Mission régionale d'autorité environnementale  
**PAYS DE LA LOIRE**

## **AVIS DÉLIBÉRÉ**

**SUR LES PROJETS DE PARCS ÉOLIENS DU CHAT FERRÉ ET DU CHAMP FOURMY  
PRÉSENTÉS PAR LES SOCIÉTÉS ÉOLIENNES  
DU CHAT FERRÉ ET DU CHAMP FOURMY  
À PÉTOSSÉ (85)**

**n° PDL-2023-6512  
n° PDL-2023-6513**

Implantation des éoliennes du parc du Chat Ferré au nord de l'autoroute A83

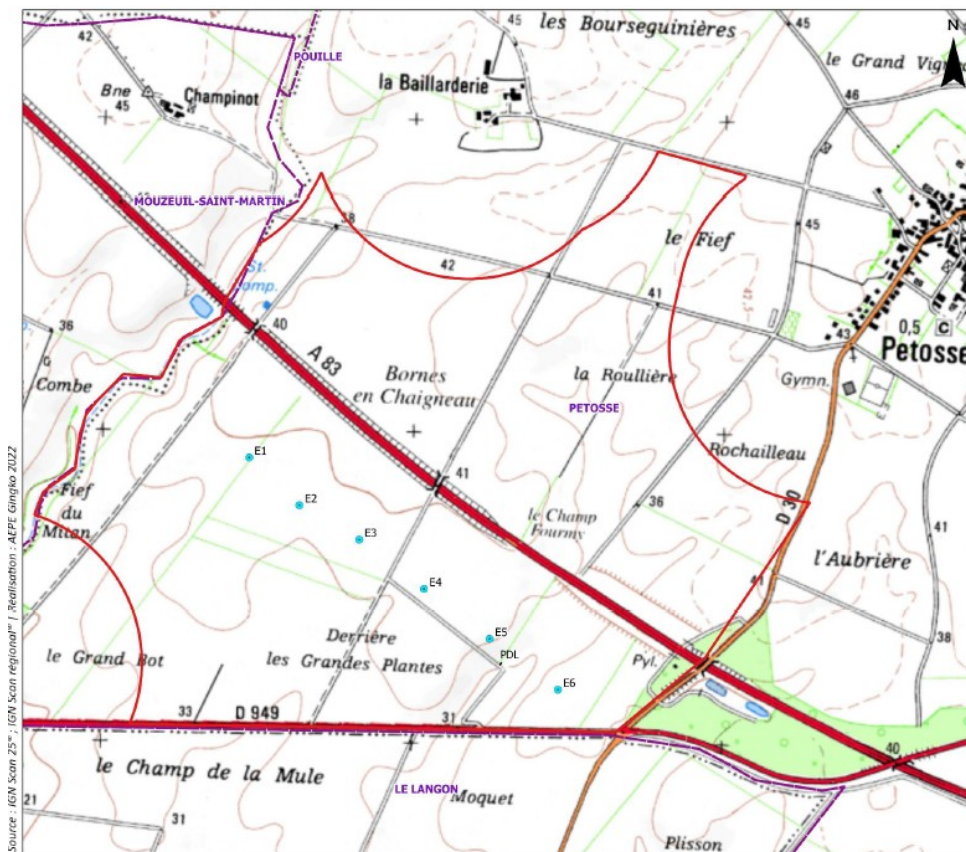
La MRAe relève également la présence d'une ligne électrique aérienne traversant la ZIP et dont le tracé semble passer entre deux des éoliennes du parc du Chat Ferre (cf photomontage 6 de l'étude paysagère), sans que ne soit abordé les incidences conjuguées de la cohabitation des deux infrastructures vis-à-vis de l'avifaune compte tenu notamment de la faible garde au sol des éoliennes, le dossier ne prévoyant pas le déplacement ou l'enfouissement de cette ligne.

- **d'évaluer la perte d'habitat potentielle du fait de l'implantation des machines pour chacun des deux parcs et de manière cumulée en tenant compte de l'ensemble des perturbations et dérangements occasionnés pour le cycle biologique des oiseaux de plaine notamment, et de proposer le cas échéant des mesures de compensation ;**
- **d'appréhender les effets conjugués pour l'avifaune de la présence d'une ligne électrique à proximité du parc éolien du Chat Ferré pour, le cas échéant, envisager les mesures qui s'avèreraient nécessaires.**
